**Европейская экономическая комиссия****Комитет по внутреннему транспорту****Всемирный форум для согласования правил  
в области транспортных средств****Рабочая группа по вопросам освещения  
и световой сигнализации****Восемьдесят вторая сессия**

**Правила № 48 ООН (установка устройств освещения  
и световой сигнализации): Предложения по поправкам  
новой серии к Правилам № 48 ООН****Предложение по поправкам новой серии 08  
к Правилам № 48 ООН****Представлено экспертом специальной группы заинтересованных  
экспертов\***

### Схемы знаков официального утверждения

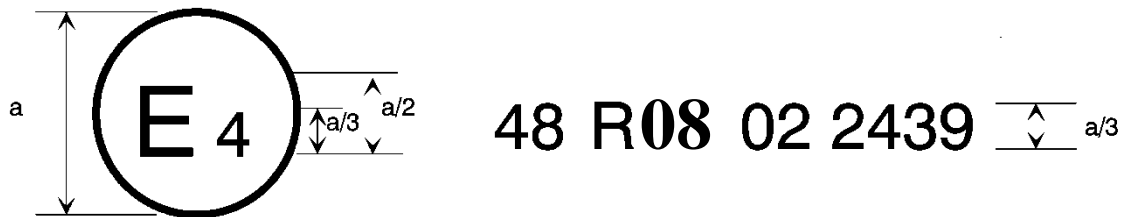
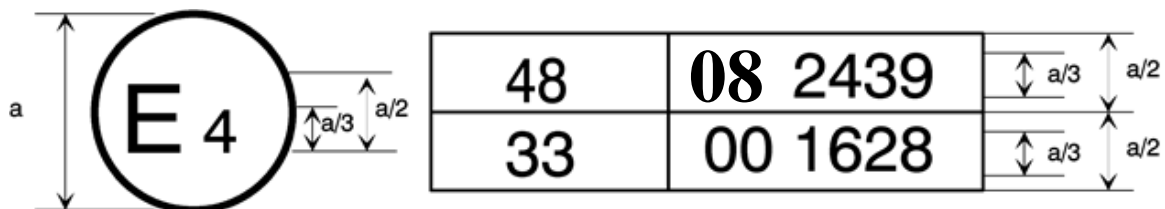
Приложение 2 изменить следующим образом:

Приведенный выше знак официального утверждения, проставленный на транспортном средстве, указывает, что этот тип транспортного средства официально утвержден в Нидерландах (E 4) на основании Правил № 48 ООН с внесенными в них поправками серии **08**. Этот номер официального утверждения указывает, что официальное утверждение было предоставлено в соответствии с предписаниями Правил № 48 ООН с внесенными в них поправками серии **08**.

Приведенный выше знак официального утверждения, проставленный на транспортном средстве, указывает, что этот тип транспортного средства официально утвержден в Нидерландах (E 4) на основании Правил № 48 ООН с внесенными в них поправками серии **08** и Правил № 33 ООН<sup>5</sup>. Номер официального утверждения указывает, что к моменту выдачи соответствующих официальных утверждений в первоначальный вариант Правил № 48 ООН были внесены поправки серии **08**, а Правила № 33 ООН были в их первоначальном варианте.

24. Были внесены редакционные изменения с целью обновить номера серий поправок в образцах маркировки.
